Inpassingsplan Extra Gouwekruising - Provincie Zuid-Holland

Notitie overlegreacties

Overleg ex artikel 3.1.1. Bro inzake het inpassingsplan
'Extra Gouwekruising' (gemeente Waddinxveen)

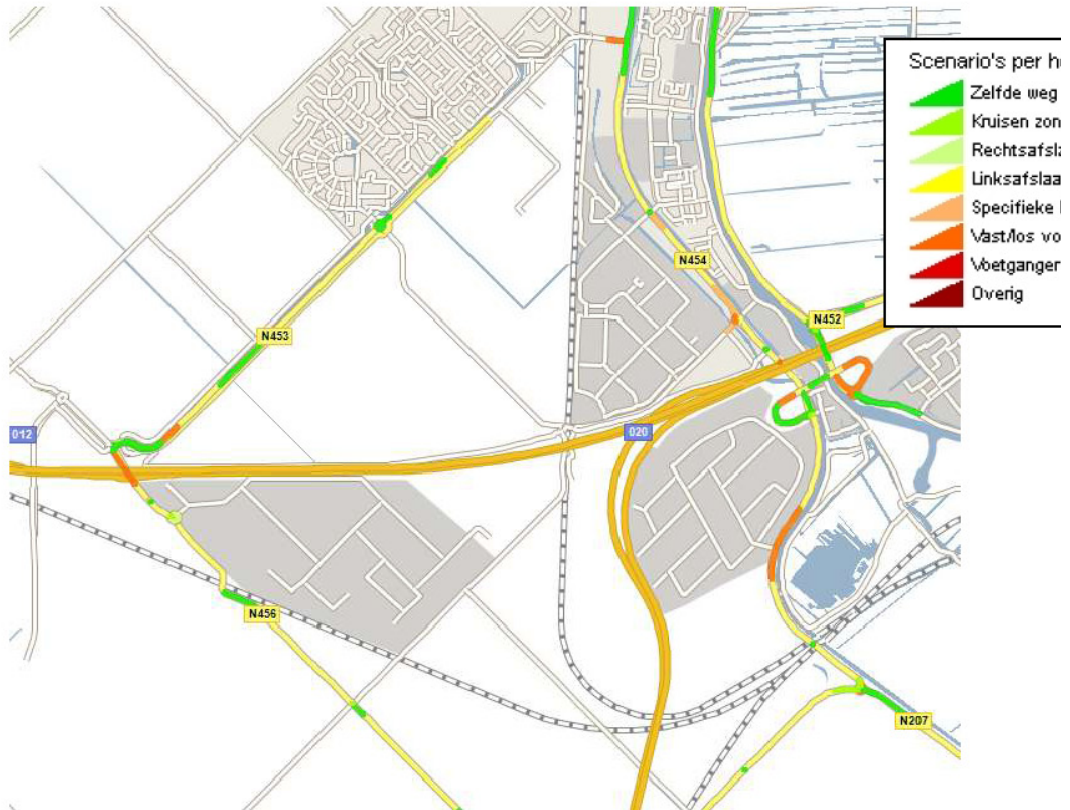
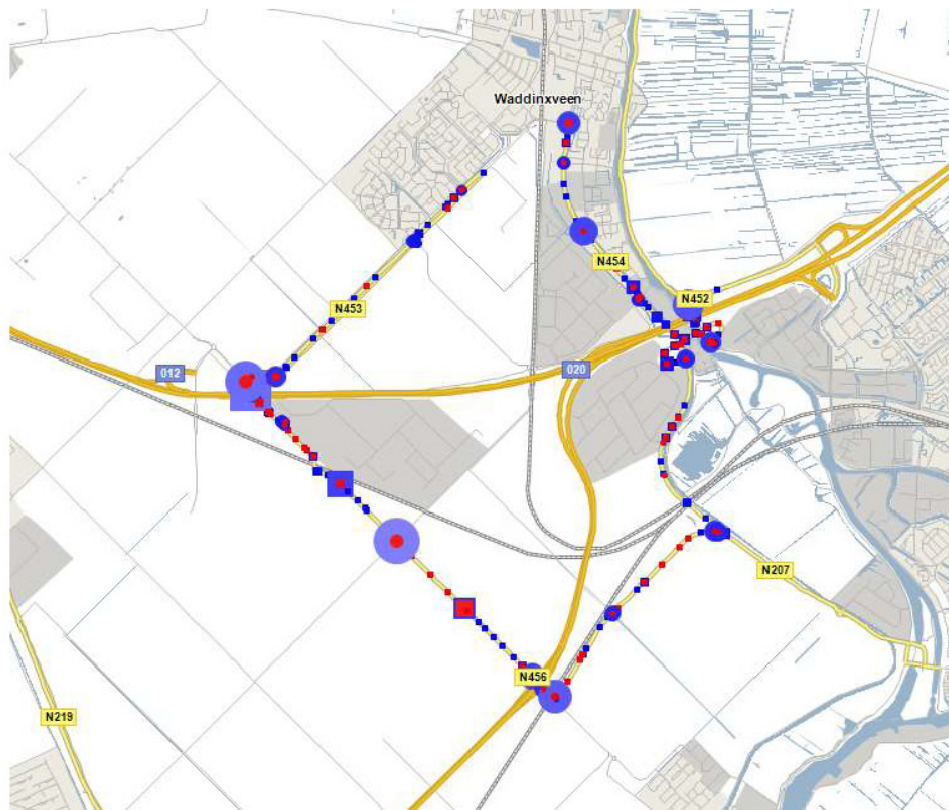
De politie Hollands Midden verzoek u te onderzoeken of nabij de huidige kruising van de Zuidelijke rondweg met Coenecoop (bij Toyota Van Leeuwen) een aansluiting kan worden gemaakt op de nieuwe parallelstructuur. En wel om de navolgende redenen:

- De politie vindt het onwenselijk dat zwaar verkeer via onlogische routes van en naar zowel Coenecoop als Gouwepark moet rijden. Door verouderde navigatieapparatuur rijden vrachtauto's zich nu al regelmatig klem in woonwijken.

Ik verzoek u vriendelijk deze extra aansluiting in overweging te nemen.

Voor een antwoord op deze reactie verwijzen wij naar onze overwegingen bij de voorstellen en vragen van de gemeenteraad van Waddinxveen.
